## Vyjádření č. 5-24 MU z hlediska sítí VO vč. činností v OP k PD stavby

### Osvětlení přechodu + VO, Přípojka NN pro MUR

Žadatel: AŽD Praha s.r.o., Jana Panáčková  
Adresa: Křižíkova 465/32, Královo Pole, 612 00 Brno  
tel.: 725 879 846  
le mail: [panackova.jana@azd.cz](mailto:panackova.jana@azd.cz)  
Stavba: Osvětlení přechodu + VO, Přípojka NN pro MUR, Jihlava – Helenín, silnice II. tř.

Situace VO

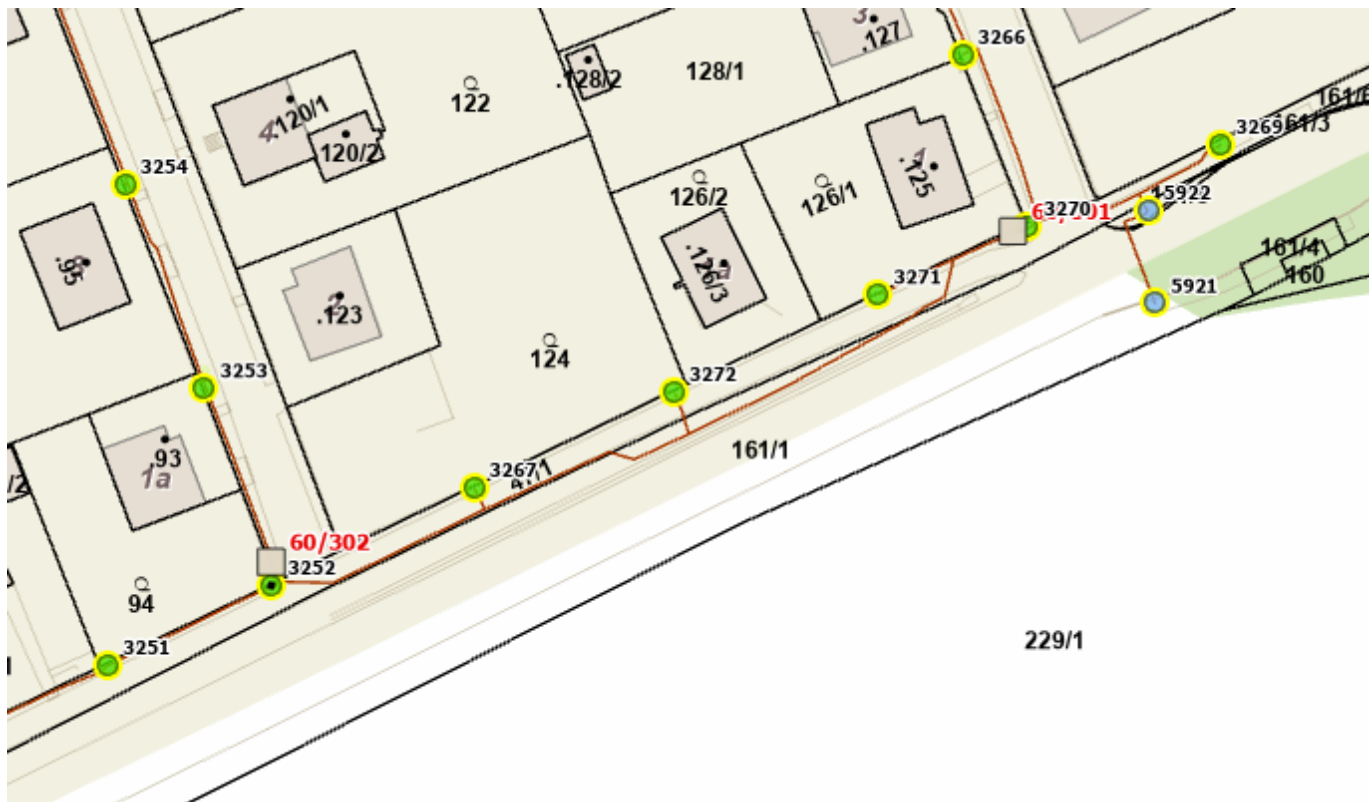
že v zájmovém území, dle dodaných podkladů, **se nachází** zemní síť veřejného osvětlení (VO) v naší správě – viz příložená situace.

před zahájením prací je nutné bezpodmínečně přesně **zjistit-vytyčit kabelová vedení** / prostor nápojných míst / přímo na staveništi a to správcem sítí VO

- prováděné výkopy nesmí být blíže než 1m od základu sloupů, nelze-li tuto podmínku dodržet, provede investor opatření dle dispozic správce zařízení
- při křížení či těsném souběhu s naším vedením VO **dodržet minimální vzdálenosti** stanovené ČSN 73 6005
